Модернизация контакторов КТ6000, КТП6000 КЭАЗ!

КЭАЗ рад сообщить, что произошла модернизация (усовершенствование) контакторов серии КТ6000 и КТП6000 КЭАЗ. Нашими техническими специалистами были произведены конструктивные изменения контакторов, которые повысили долговечность и надежность работы контакторов этой серии, а именно:

- Контакторы КТ6030, КТП6030 КЭАЗ на номинальный ток 250А:

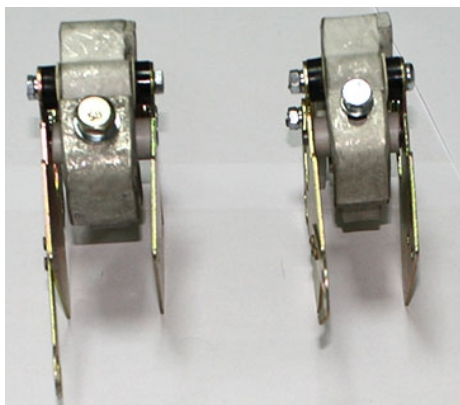
1. Каждая дугогасительная система установлена на отдельное основание (материал, используемый в производстве этой детали, оставлен без изменений);

2. Изменен габаритный размер дугогасительной катушки по ширине, он увеличен до 25 мм, это позволяет использовать стандартные подвижные и неподвижные контакты (большого размера) контакторов серии КТ 6030.

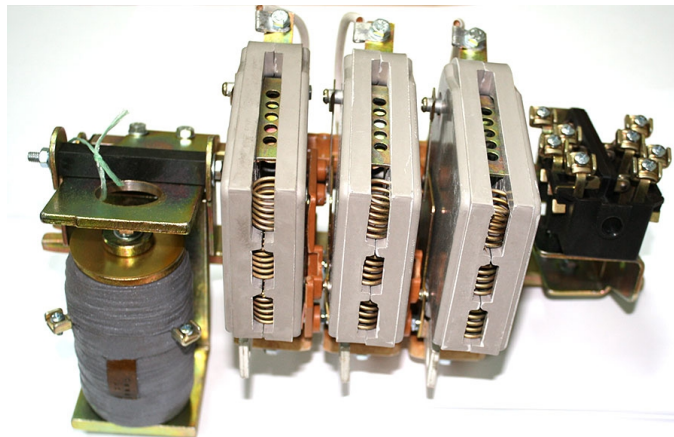
3. Изменен типоразмер и габарит держателя подвижного контакта. Он изготавливается из медного профиля.

4. Увеличено сечение полотна гибкого контактного соединения на 15 кв. мм.

5. Изменена конструкция катушки управления постоянного тока на 110В и 220В, позволившая увеличить магнитный поток.

- Контакторы КТ6000, КТП6000 КЭАЗ на номинальные токи 100, 160, 250А:

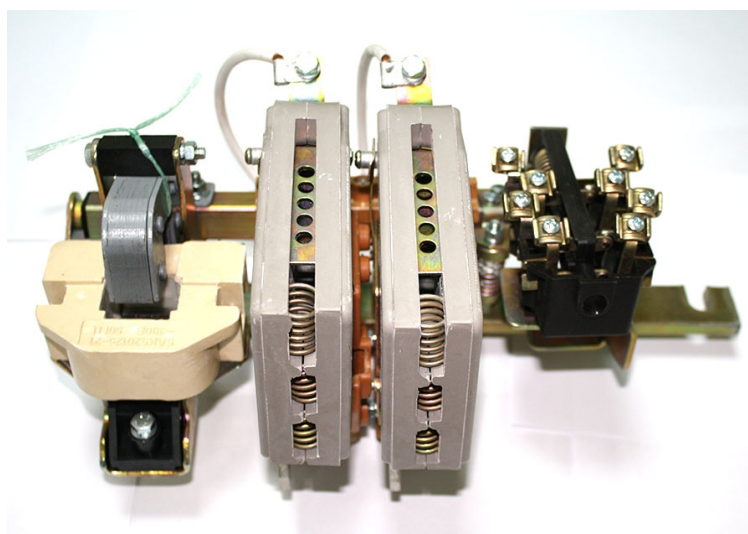
6. Двухполюсные контакторы теперь комплектуются укороченным валом (его длина составляет 260 мм).
